Saksnr: 2022/69568-9**Saksbehandlar:** Bjørnar Tjøflot

Utval	Utv.saksnr.	Møtedato
Hovudutval for næring		17.11.2022
Fylkesutvalet		29.11.2022

Høyring av konsesjonssøknad for Mauranger 2 - nytt kraftverk med overføringar

Figur 1: Alternative påhogg tunnelprosjekt Nordrepollen-Austrepollen, samt eksisterande avkøyrslø og massedeponi

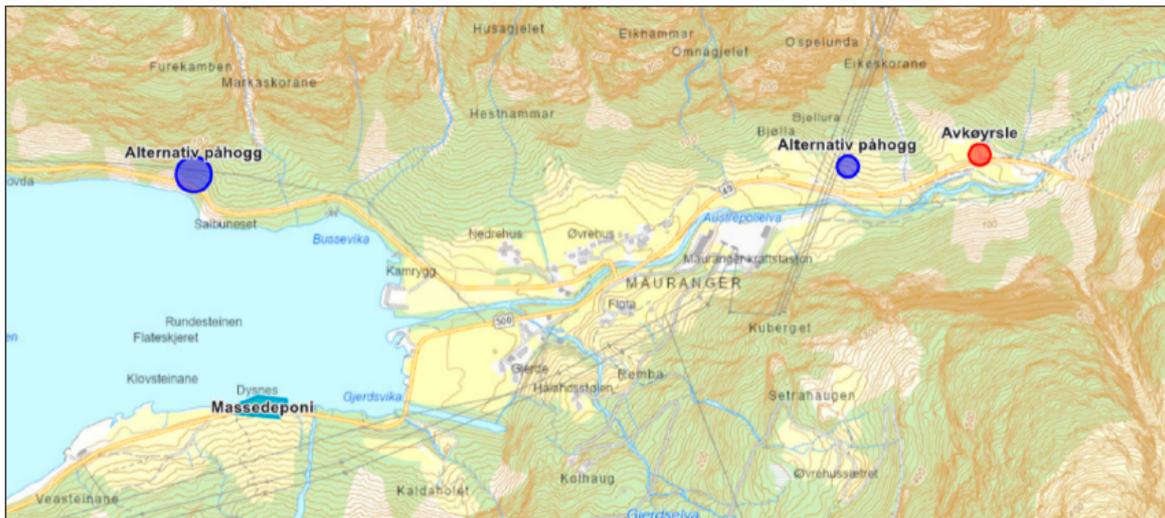
På orienteringsmøtet med Statskraft i Mauranger den 26.09.22, blei det vist til kart som syner konkrete områder for riggplass A og C ved Folgefonntunellen. Ved arbeid i tunnelen vert det fort kø fram mot eksisterande avkøyrslar som vist med raud markering i Figur 1. Vi vil understreke at det i dette området må tas særlege omsyn til trafikkavviklinga.

Eine traséalternativet for tunnelprosjektet er lokalisert ved strandlinje i Austrepollen, og det andre noko lenger inn i dalen (Figur 1). Om det vert utbygging i same tidsrom, vil det verta utfordrande med logistikk og trafikkavvikling, samt transport av massar. Når det gjeld omfang av massar som skal deponerast er dette framleis uavklart.

Dersom ein ikkje oppnår massebalanse i prosjektet, vil det for oss vera aktuelt å nytte deponi/mellomlager som er på Dysnes (Figur 1). Dysnes er i dag regulert som mellomlager i 10 år (om lag 9 år igjen), og vert i dag nytta i samband med utbygginga av Kroatunnelen, i regi av Vestland fylkeskommune.
